## 改善箇所説明図

### 基準不適合発生箇所

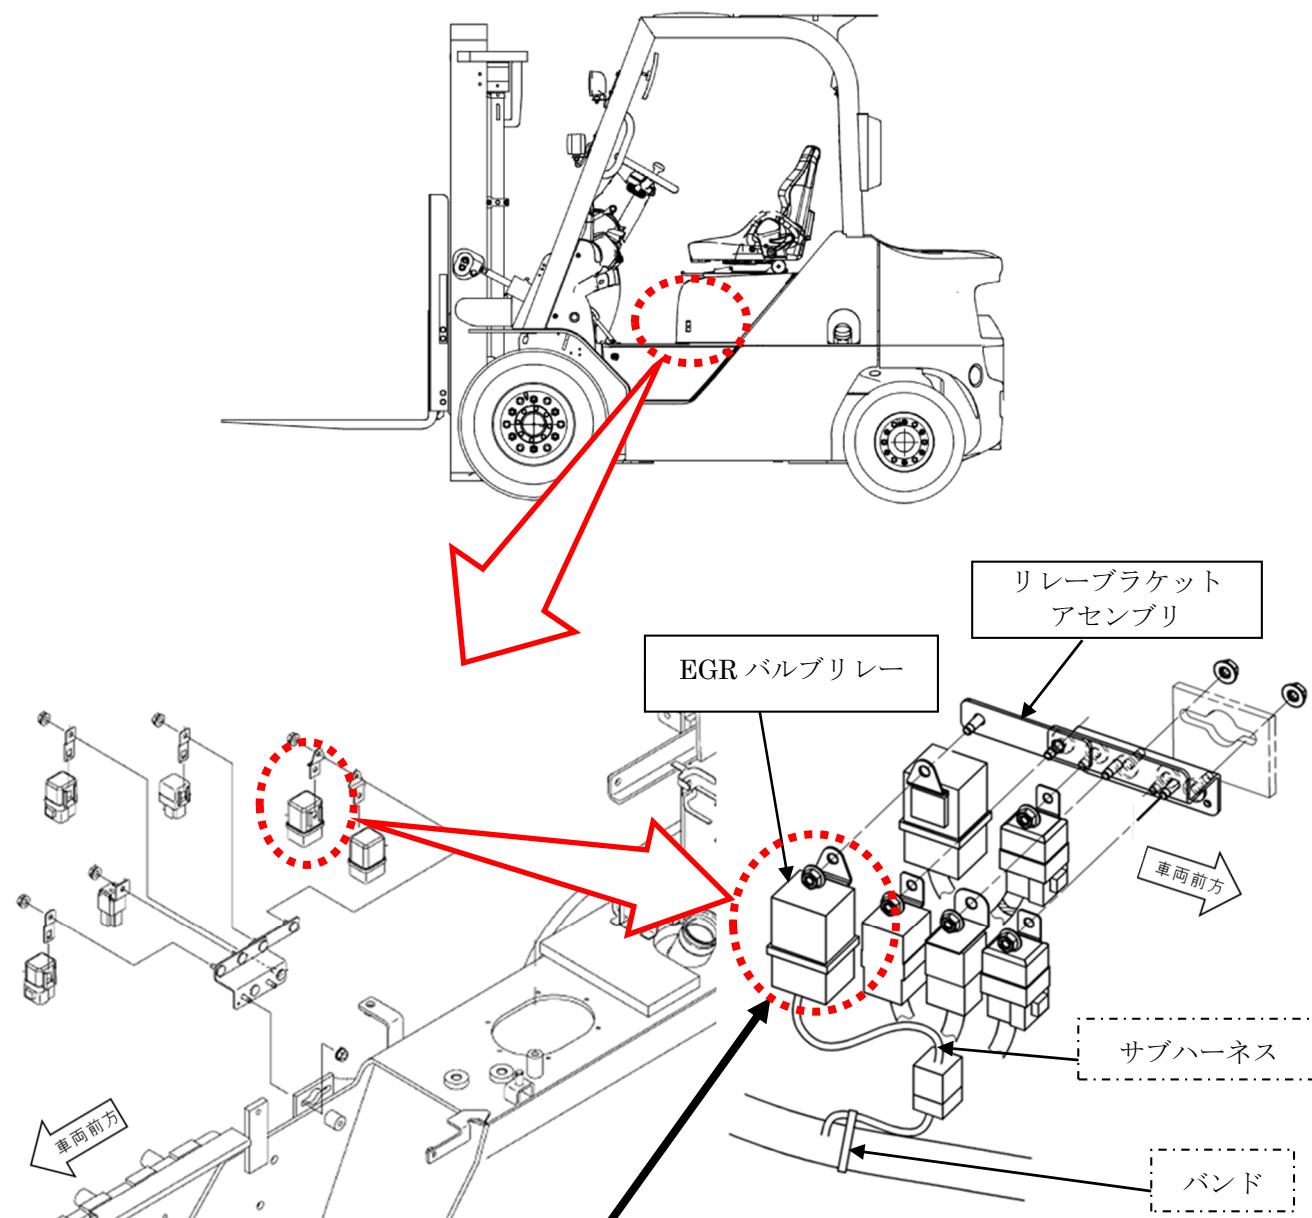
フォークリフトの電気装置において、EGRバルブリレーの選定が不適切なため、コイルの耐久性が不足している。そのため、当該リレーが早期に破損してEGR制御ができなくなり、最悪の場合、NOxが排ガス規制値を超えるおそれがある。

全車両、EGRバルブリレー及びリレーブラケットアセンブリを対策品に交換し、サブハーネス及びバンドを追加する。
